Giudizio n° 2968 del 30/10/2018

Ditta proponente FASSA s.r.l.

Oggetto Variante Morfologica e Ampliamento di Cava

Valutazione di Impatto Ambientale – V.I.A.
FASSA S.r.l. - Variante morfologica e ampliamento di cava

Figura 4: Localizzazione delle aree di cava autorizzate e da autorizzare (aree gialla e violetto, rispettivamente) rispetto alla zona di protezione assoluta dei pozzi di Valle Reale (tratto blu) dalla Tav. 1 allegata allo SIA.

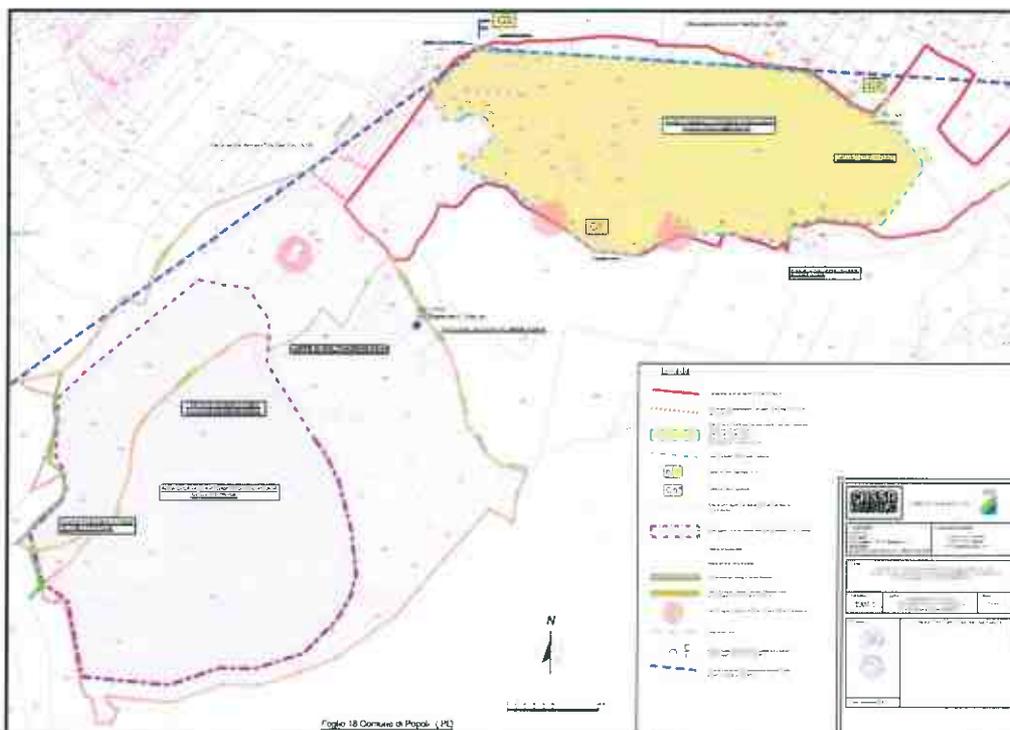
Si evidenzia, tuttavia, che il futuro impianto di cava è ubicato in area ad alta/medio alta vulnerabilità degli acquiferi, come individuata nell'allegato 5.4 del Piano di Tutela delle Acque.
